**Affaire: PLQ 29'591-543-529**  
**(Route de La Chapelle, communes de Lancy et Plan-les-Ouates)**  
**Protection contre le bruit**

**RAPPORT D'ANALYSE - ÉTUDE D'IMPACT**

**Annexe 1: position de calcul des niveaux sonores d'immission**

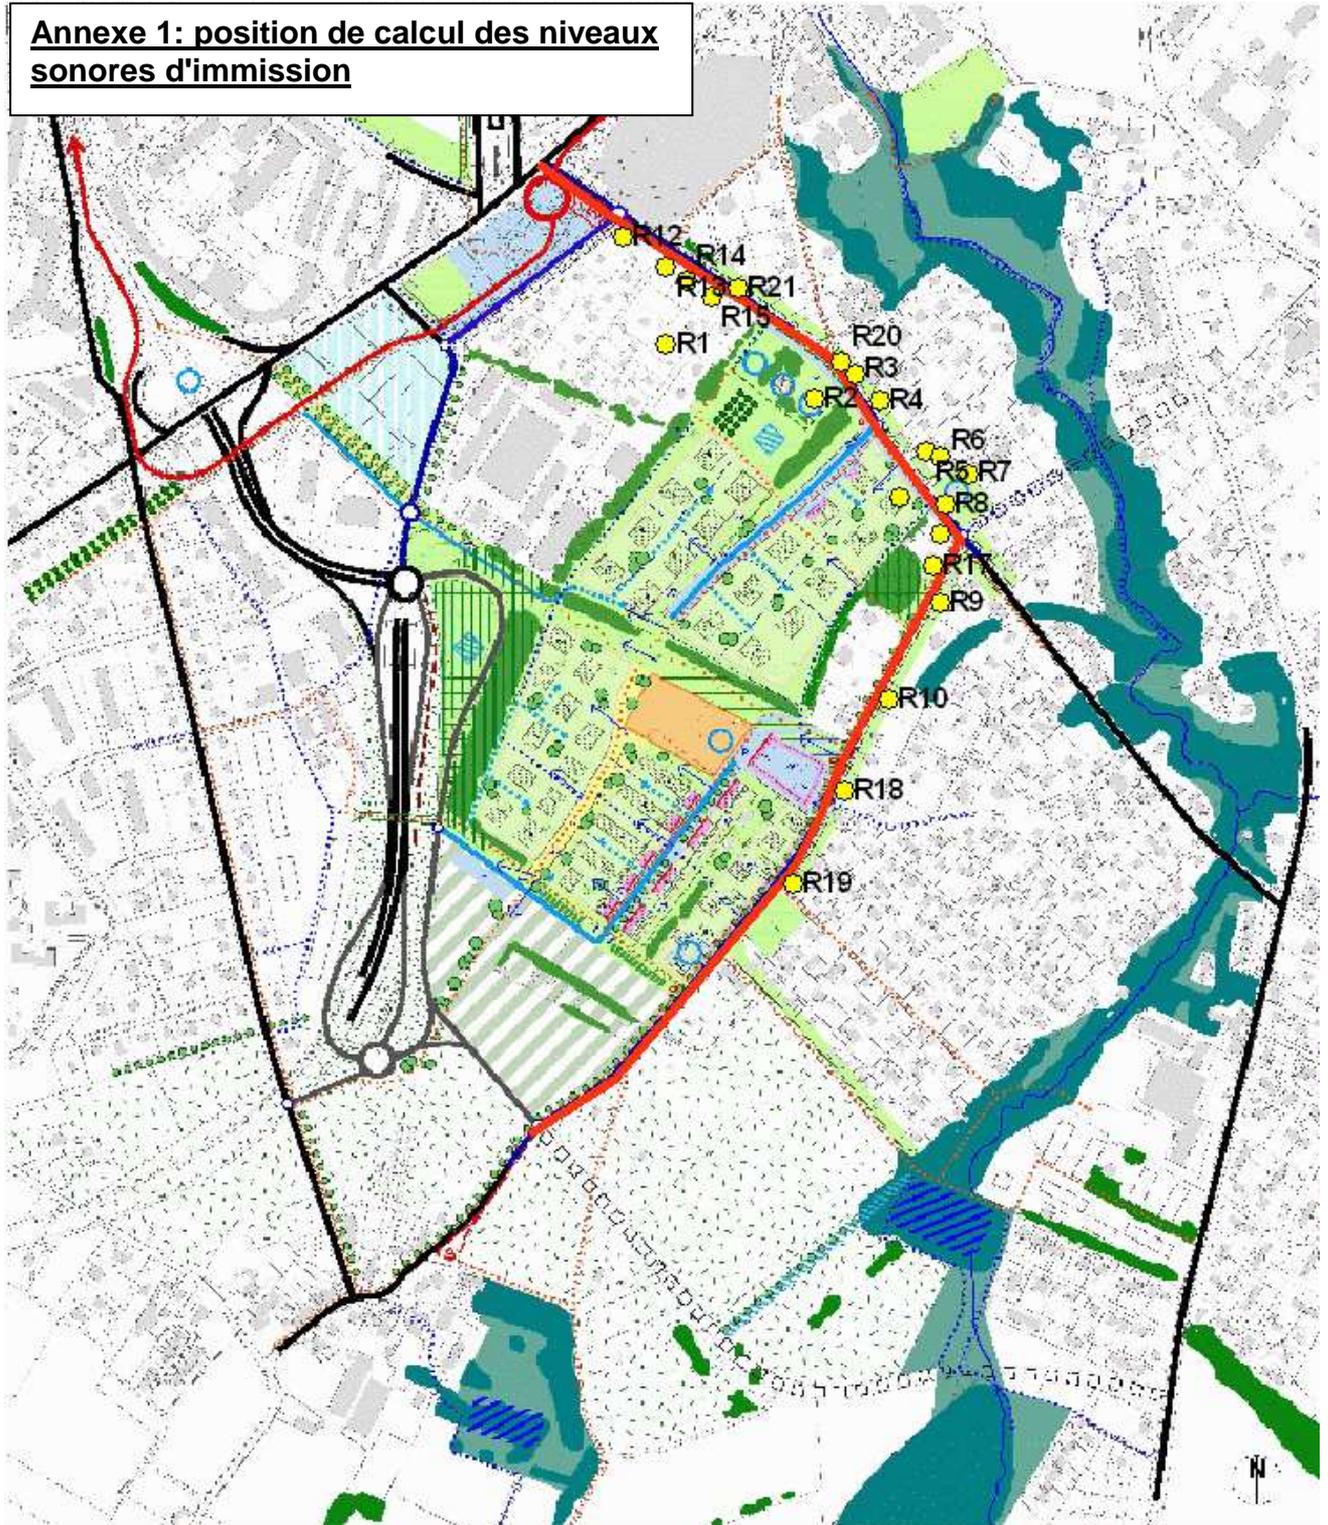
Les niveaux d'immission ont été calculés aux positions mentionnées sur le plan annexe 1, pour 3 hauteurs d'étage.

En particulier à la position R8 (et habitations de situation similaire), les **VLI sont dépassées** de:

A une position de calcul (R4) ainsi qu'habitacions similaires, les VLI sont ici dépassées la nuit alors qu'elles sont respectées en 2008: dépassement de 0.6dB (*soit augmentation du niveau sonore de 1dB*).

La densification du trafic routier engendrera donc non seulement une **augmentation audible** des niveaux d'immission (par ex. **3.1dB** ch. De Saconnex d'Arve – pos. R10) et des dépassements des VLI mais également et surtout une augmentation de la **fréquence d'apparition d'événements ponctuels perturbants et intenses**.
